Treść zapytania nr 1 i odpowiedzi

Treść zapytania nr 2 i odpowiedzi

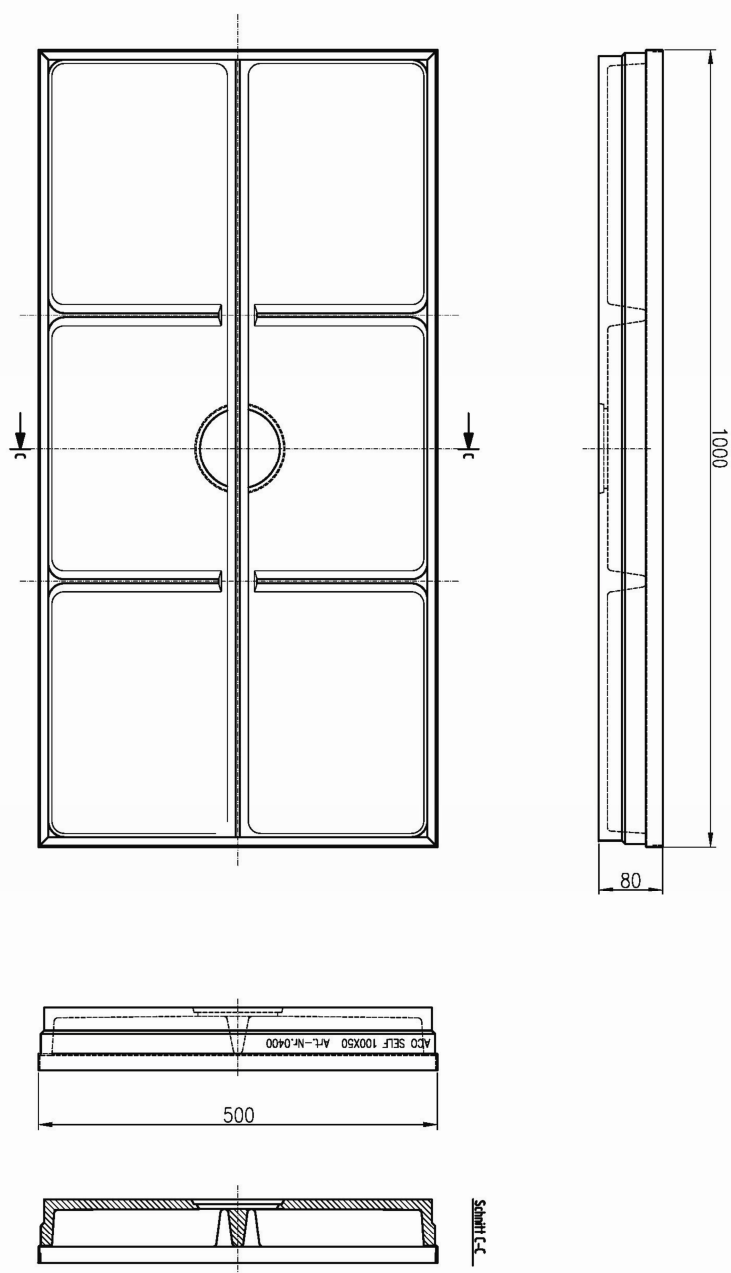
16. Z jakiego materiału mają zostać wykonane okna zewnętrzne (PCV, czy aluminium)? Prosimy o potwierdzenie, że należy wycenić okna PCV w kolorze antracyt (jak w opisie technicznym).

Odp. Okna typowe przedstawione w zestawieniu stolarki PCV antracyt obustronnie. Stolarka drzwi Dzl, Dzl3, Dzp1, Dw1 zgodnie z zestawieniem stolarki aluminium kolor antracyt obustronnie. Dokładny kolor stolarki wg zaleceń inwestora.

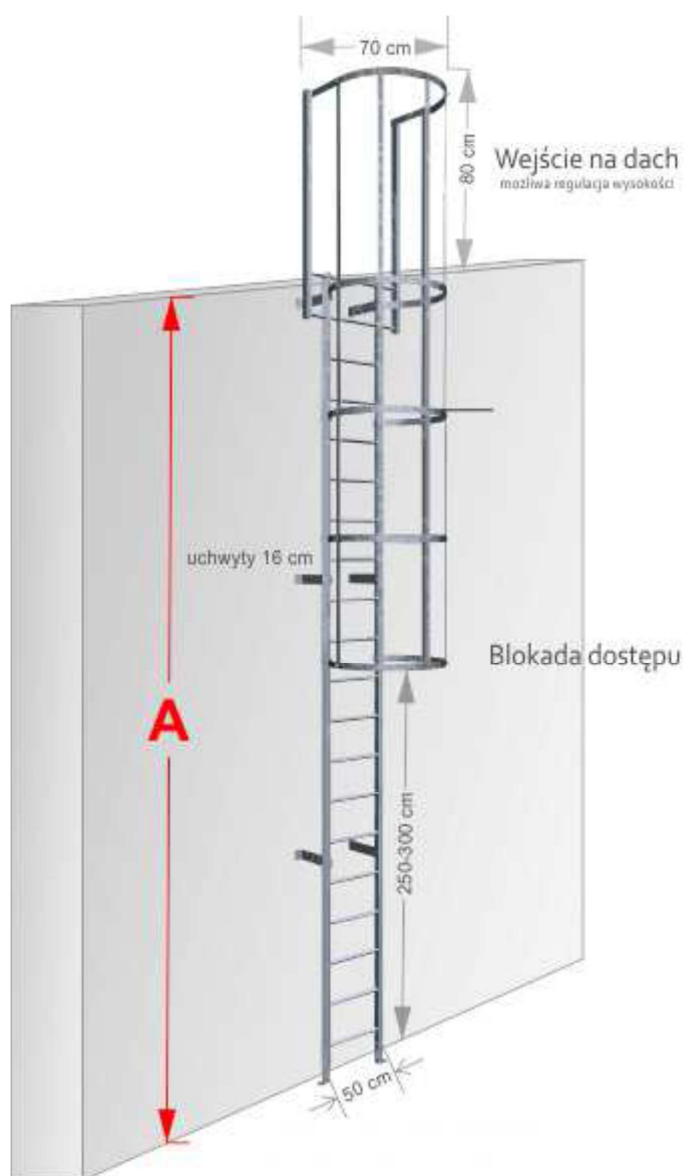
18. W dokumentacji projektowej i przedmiarze brak wykonania drabiny zewnętrznej prowadzącej na dach. Prosimy o podanie rozwiązania projektowego i uzupełnienie przedmiarów.

Odp. Drabina zewnętrzna zlokalizowana na elewacji zachodniej w narożniku przy budynku istniejącym szkoły. Drabina Stalowa z koszem ochronnym długości 6,90m od szczytu dachu przy okapie. Montaż 1,4m nad terenem. Wejście na dach ze słupkami prostymi $h=80\text{cm}$ z poręczą.
